Auning Skole og SFO
Sdr Fælledvej 2-4

Sagsnr.: NR-4.1-25

Vedrørende brandsyn afviklet 06-01-2021

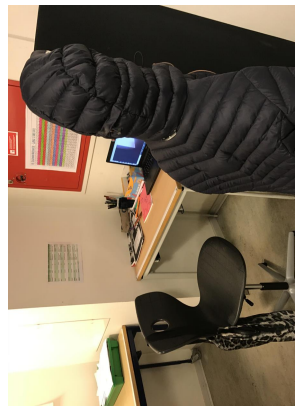
Der blev konstateret brandslukningsmateriel, der ikke var placeret synligt og eller let tilgængeligt.

Der må ikke står noget foran slangeskabene

Der må ikke står noget foran slangeskabene

Slangeskabene skal være frie
